Grand projet Grand-Saconnex Schéma directeur « Susette » 2024

Phase exploratoire : Concertation

Synthèse de l'atelier 3 du 5 octobre 2023

01 Scénario « Rues et placettes »

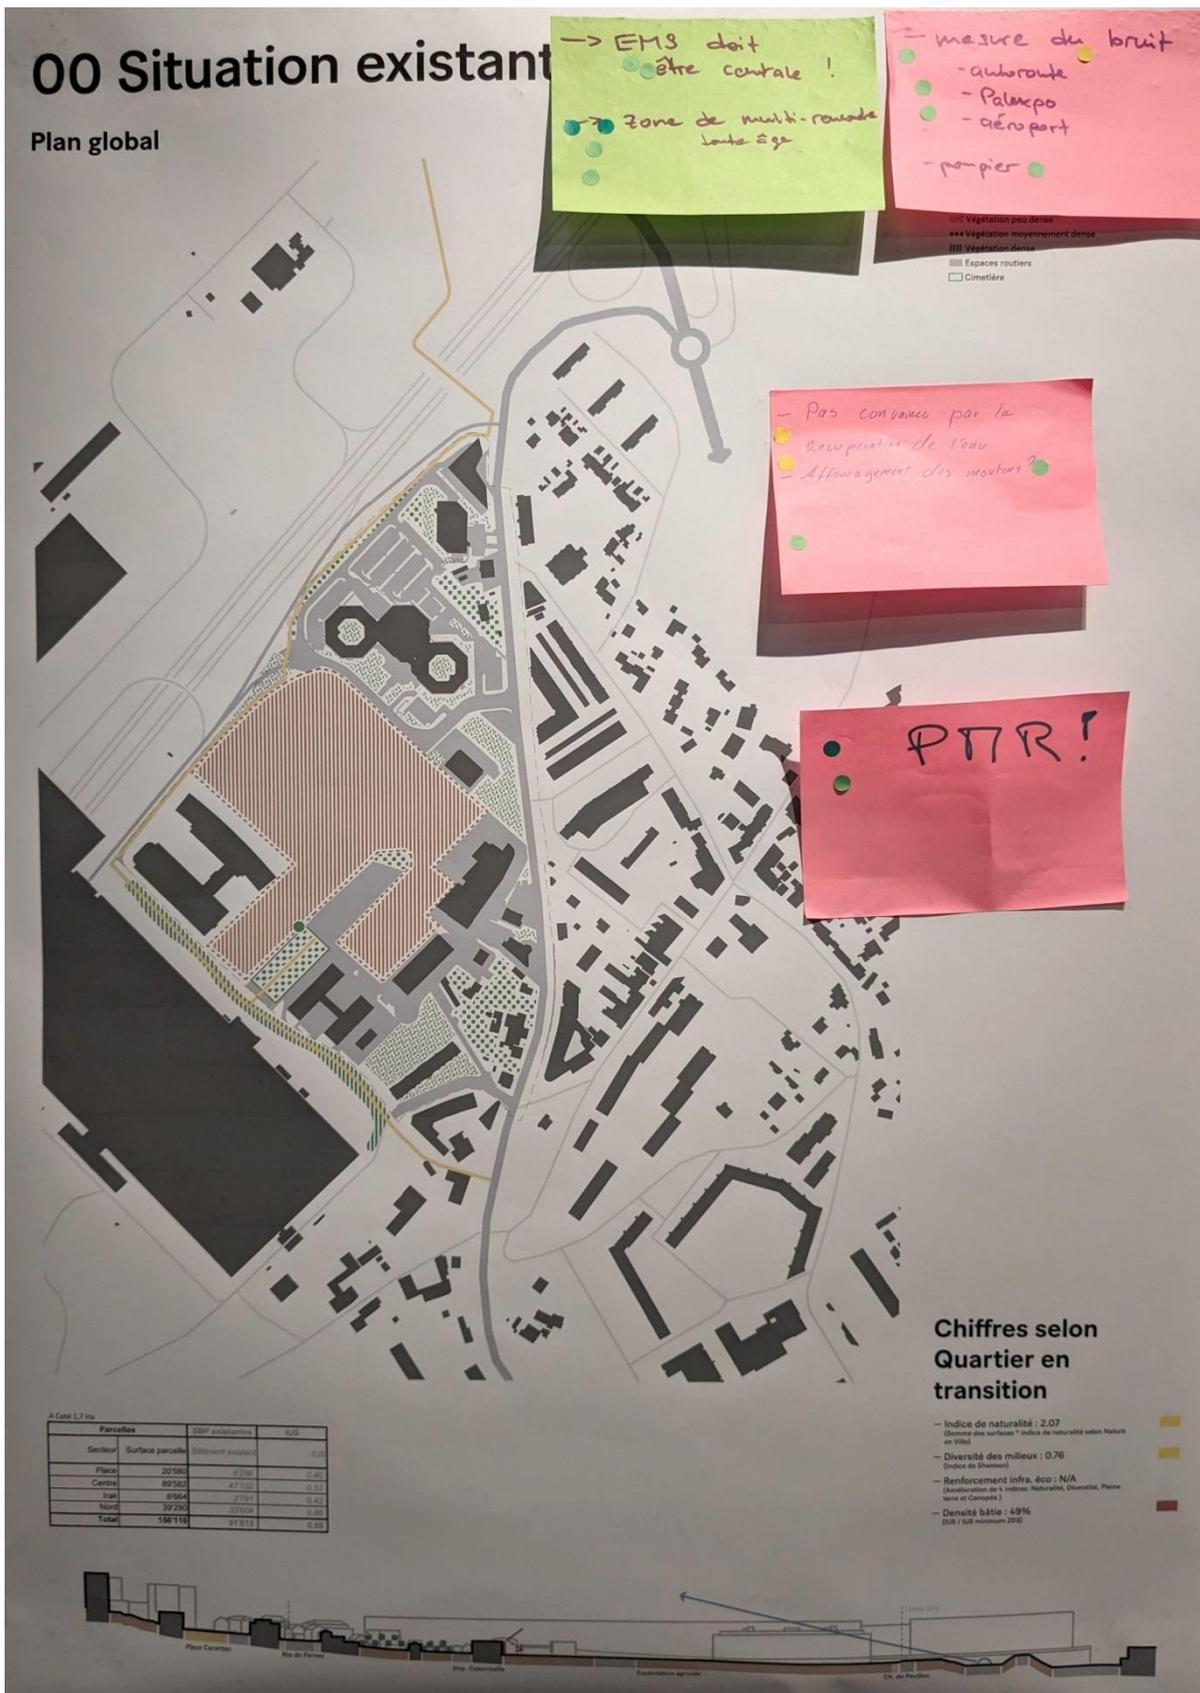
- La grande dimension des îlots est critiquée par une partie (perception d'un quartier dans le quartier). Une autre partie voit cela comme un élément positif en se référant au quartier de la Tourelle comme exemple. Cela reste tout de même un élément extraordinaire par rapport aux autres constructions (cohérence d'ensemble).
- L'absence de construction d'un bâtiment le long de l'autoroute pour protéger du bruit est critiquée, même si certains sont convaincus par la butte.
- La question de la construction d'un bâtiment entre l'hôtel Hilton le cimetière est soulevée. Sans bâtiment, l'espace est perçu comme une « zone morte ».

- Le CVHS qui reste dans le quartier est critiqué dans cette variante. Sa place au milieu du quartier de logement est remise en question.
- La question du coût d'un tel déplacement est évoquée. La décision doit être prise au niveau communal.

- Le PAU est critiqué. Au regard de la pollution de l'aéroport, est-ce le bon endroit pour cultiver ?
- Les participants sont également critiques au regard du coût qu'un tel parc pourrait engendrer pour la commune.

+ Sonor côté autoroute

+ Circulation des chemins

+ l'image à Tourelle (famille)

+ verdure entre les bâtiments

+ voie verte

+ installation sportive

+ ouverture vers Corantec

- Coûts d'exploitation

Ne pas garder le CVAS

- Bâtiment à l'arrière Starting

si non Zone "morte"

- Noues structurantes liées à l'espace public

- Espace "nature" à réart

- Pas de bâtiment écran

- CVAS conservé, mal desservi

LA POLLUTION

Un quartier dans un quartier

Islet Trop grand

03 Scénario « Cœur Forestier »

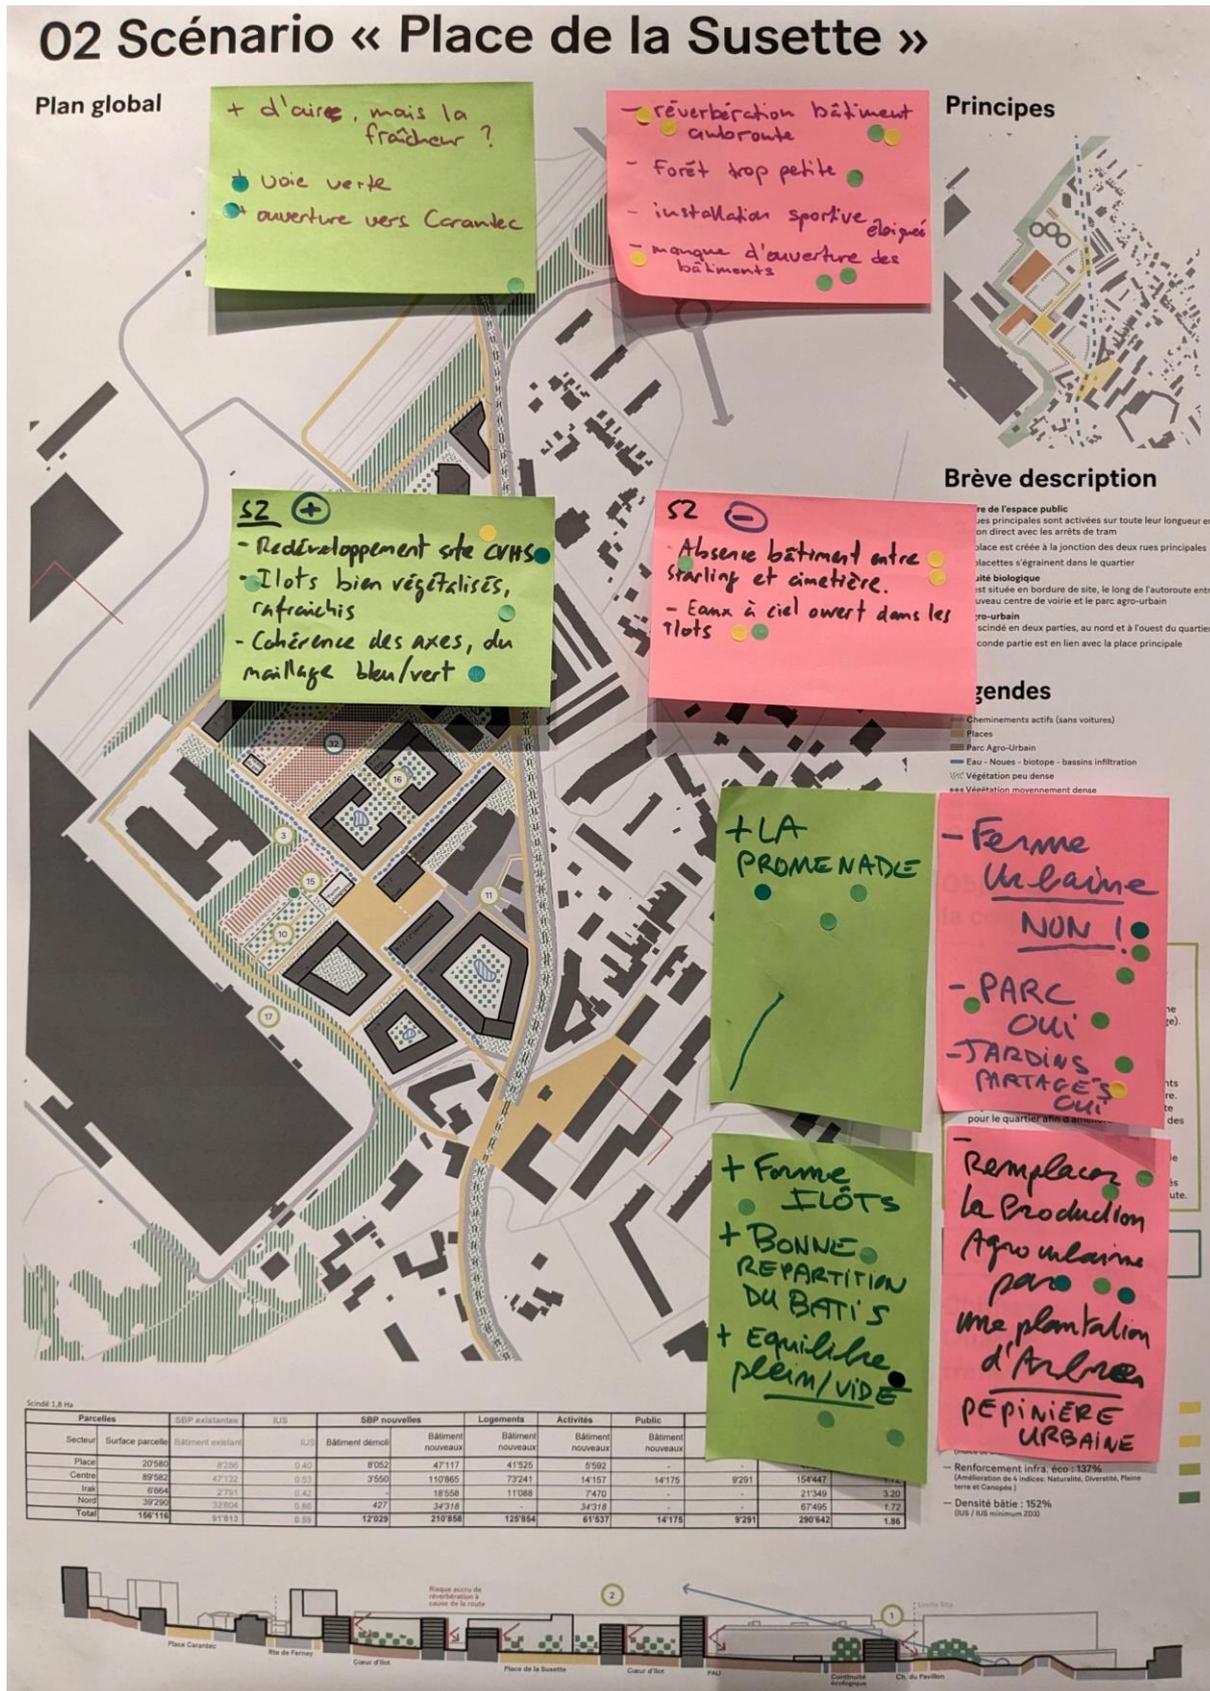
- L'implantation en barre est largement critiquée (manque de structure, uniformité).
- L'absence d'espaces protégés de la bise est aussi relevée.

- La position du CVHS au nord du quartier est à nouveau soulignée.
- Son épaisseur est préférée à celle de la variante 2.

- La présence de plan d'eaux ouverts et permanents est critiquée au regard de la prolifération des moustiques.
 - > Réponse : Les plans d'eau seraient inscrits dans un système de fluctuation de l'eau (pas d'eau stagnante) et accompagnés d'une faune et d'une flore aquatique permettant la régulation des larves de moustiques.

- La liaison au milieu du quartier est perçue comme une coupure.
- Sa position est également critiquée au regard d'un sentiment d'insécurité pour une traversée nocturne. En effet la nuit, un tel espace ne sera vraisemblablement pas éclairé (protection de la biodiversité).

+ verdure
+ densité bâtie

- Sécurité nocturne
- installation sportive

- barres d'immeubles
- Centre voirie
- Voie verte coupée

S3 +
- Gestion eaux et milieux naturels
- Dimension bâtiment écon

S3 -
- Plans d'eau ouverts
- Forêt élément de coupure
- Urbanisme linéaire, axe soumis à la bise

CVMS
AU NORD
😊

BON REPARTITION
DE LA VERDURE

← BÂTI
TROP
EN BARRES
